Parecer de vistas

Processo 2300.01.0127142/2020-32 - DER MG

Foto 10: Escada para dissipação de energia da água.

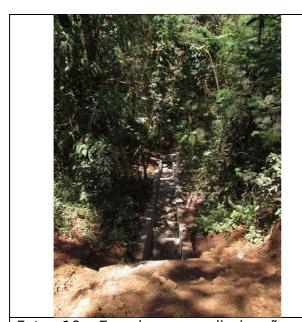
6- Processo erosivo a partir próximo ao ponto de coordenadas 668494 m E; 7913047 m S. Dispositivo de dissipação de energia tipo escada lança a água a meia encosta em trecho de alta declividade, em área de vegetação nativa/ambiente florestal. O processo erosivo está ativo e evoluindo em ravinamento.
